Determinazione dirigenziale	n. DET-AMB-2022-5924 del 18/11/2022
Oggetto	Autorizzazione alla costruzione e all'esercizio della seguente opera elettrica: PIANO RESILIENZA - Ricostruzione linea elettrica a 15 kV in cavo aereo elicordato nel tratto compreso tra la cabina "FIORETTA SEZ" e il PTP "CA' DI PIPPO" e posa nuova linea in cavo interrato tra il PTP "CA' DI PIPPO" ed il PTP "MAD. BOSCHI" nei Comuni di Loiano (BO) e Monghidoro (BO) Rif. AUT_2523924 3572/4298 - rilasciata a E-distribuzione s.p.a. - Legge Regionale 22.2.1993 n. 10 e s.m.i.
Proposta	n. PDET-AMB-2022-6222 del 18/11/2022
Struttura adottante	Servizio Autorizzazioni e Concessioni di Bologna
Dirigente adottante	SALVATORE GANGEMI

Autorizzazione alla costruzione e all'esercizio della seguente opera elettrica: PIANO RESILIENZA - Ricostruzione linea elettrica a 15 kV in cavo aereo elicordato nel tratto compreso tra la cabina "FIORETTA SEZ" e il PTP "CA' DI PIPPO" e posa nuova linea in cavo interrato tra il PTP "CA' DI PIPPO" ed il PTP "MAD. BOSCHI" nei Comuni di Loiano (BO) e Monghidoro (BO). Rif. AUT_2523924 3572/4298 - rilasciata a E-distribuzione s.p.a. - Legge Regionale 22.2.1993 n. 10 e s.m.i.

R.D.L. 3267/1923 VINCOLO

Figura 1: estratto cartografico da Tavola 1 della Relazione di cui al file "2_3572-4298 pd fd" con individuazione dei 4 sostegni in progetto per il tratto di linea aerea

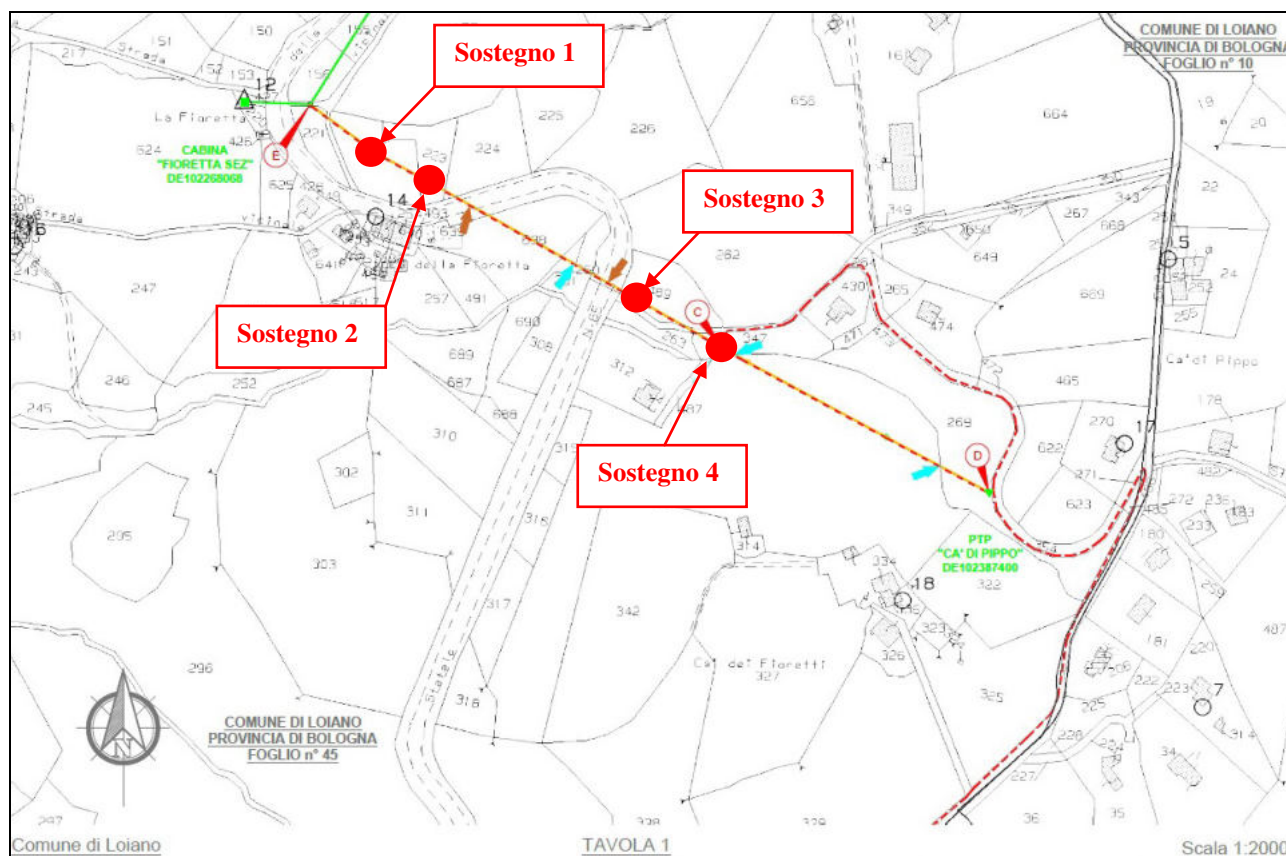
- i lavori in oggetto comportano movimenti di terreno per la sostituzione di 4 sostegni nella porzione di linea mantenuta aerea (si veda *figure 1* che segue) e per l'interramento della linea dai punti C ad A (si vedano *figure 1* e *4* che seguono);

- il confronto con la carta geologica (si vedano *figure 1* e *3* che seguono) evidenzia come i sostegni 3 e 4 risultino prossimi o interni al corpo di una frana quiescente;

- i plinti di fondazione dei sostegni 3 e 4 abbiano piano di posa ad una profondità superiore al piano di scorrimento del movimento gravitativo di cui al punto g) delle premesse;

Figura 2: estratto area di figura 1 della Carta Forestale aggiornamento 2014

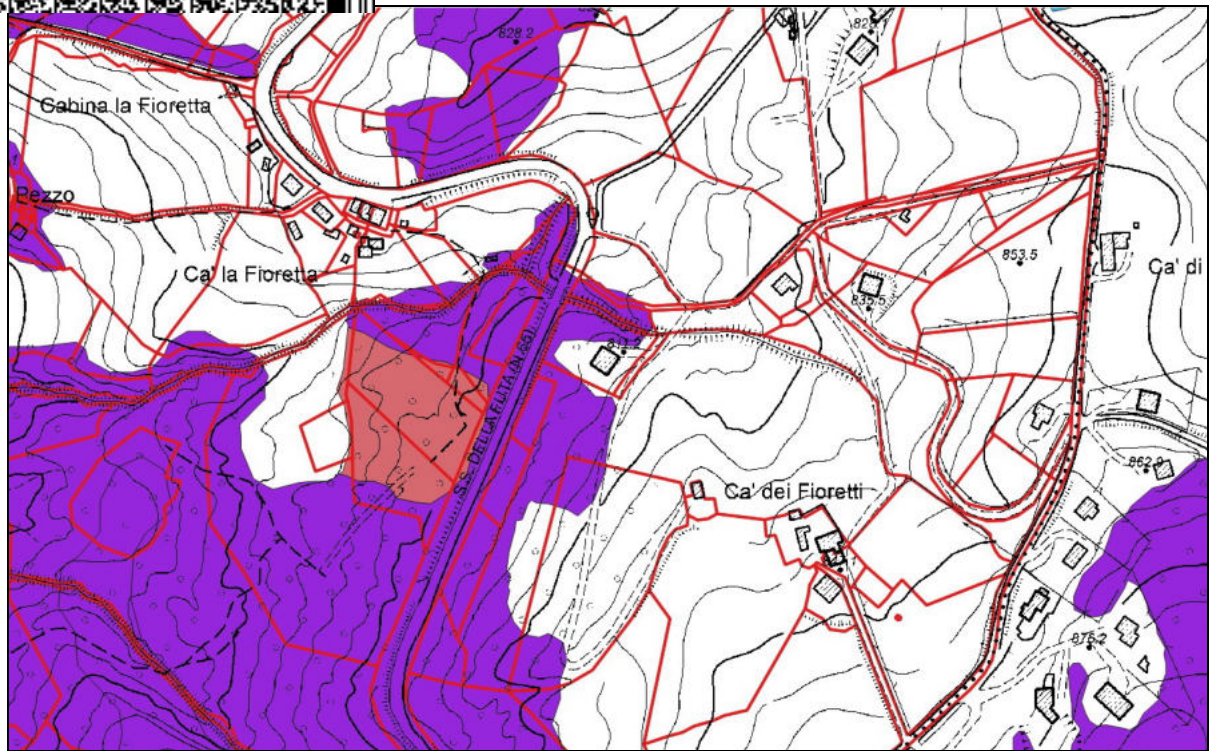
- il confronto con la carta forestale (si vedano *figure 1* e *2* che seguono) evidenzia come per la realizzazione dei 4 sostegni non risulti interessata alcuna area perimetrata come bosco;

Figura 4: estratto cartografico da Tavola 2 della Relazione di cui al file "2_3572-4298 pd fd"

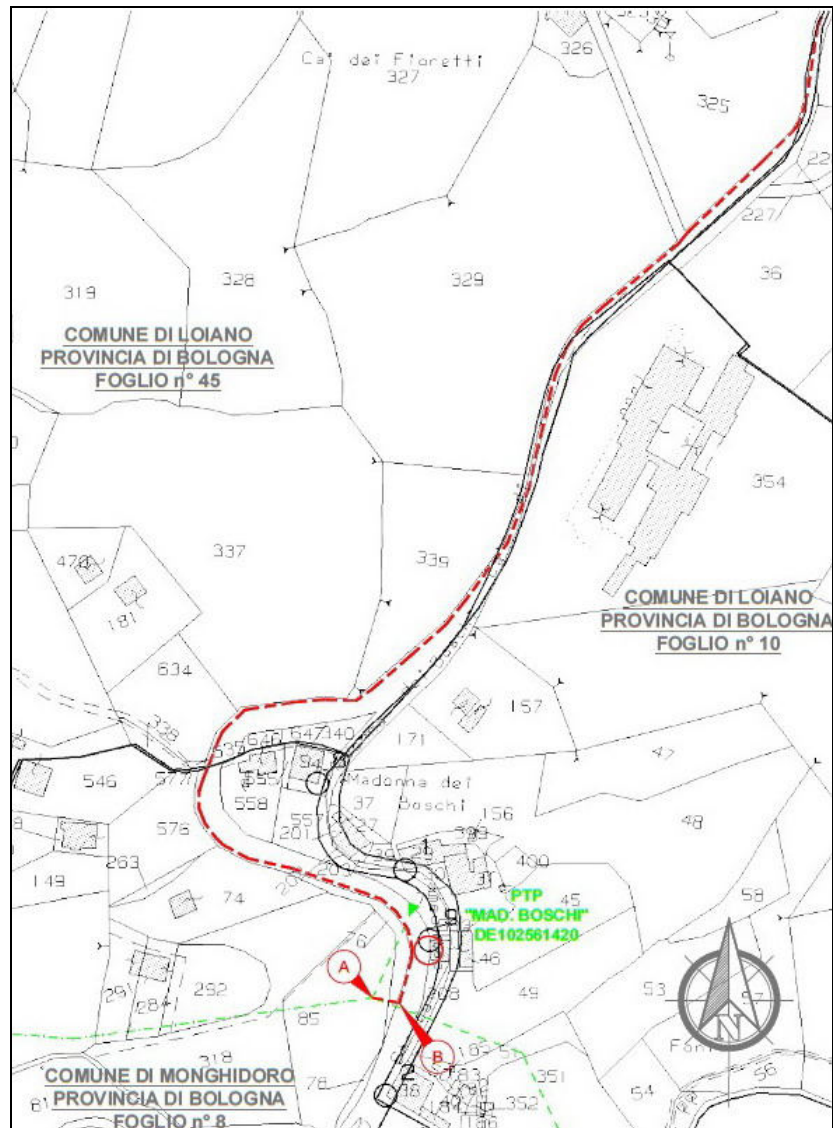
- l'interramento della linea avviene interamente su strada esistente, eccezion fatta per il raggiungimento della stessa dai punti C ed A (si vedano *figure 1* e *4* che seguono), con profondità di scavo a sezione obbligatoria dell'ordine dei 120 cm come specificato nella Relazione di cui al file "2_3572-4298 pd fd";
